Tillaga að breytingu

Athafnasvæði við Sólbakka í Borgarbyggð  
Óveruleg breyting á deiliskipulagi

MKV. 1:2000/A3      DAGS. 28.04.2022      VERKFANG: 08255-014  
UNNIÐ AF: ÞRS      RÝNT: URP      SAMP: EBK

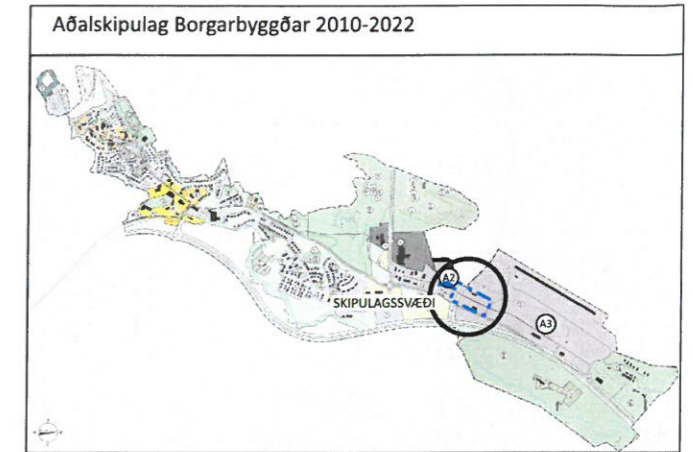
Hér er um að ræða óverulega breytingu þar sem lóðir nr. 30 og 31 eru minnkaðar aftur í sömu stærð og áður. Lóð nr. 30a bætist við. Á þeirri lóð er gert ráð fyrir dælu- og fráveitubrunni ásamt kaldvatnsbrunni. Ennfremur er lóðum 24a, 24b, 26a og 26b breytt í tvær lóðir, nr. 24 og 26. Kafli 5.6 í greinargerð fellur niður. Brúttó nýtingarhlutfall lóða nr. 24 og 26 skal vera 0,5.

Í kafli 5.7 í greinargerð fellur niður texti um kvöð um gróðurbelti. Deiliskipulagsmörk breytast í samræmi við þessa breytingu.

Hnitpunktar nr. 10, 15, 18, 19, 35 og 39 breytast og 5, 6, 7, 8, 9, 12, 22, 23, 24, 25, 26, 27, 36, 37 og 38 falla út. Hnitpunktar fyrir lóð nr. 30a bætast við, þ.e. 46, 47, 48, 49 og 50.

Byggingarreitir allra lóða eru rýmkaðir.
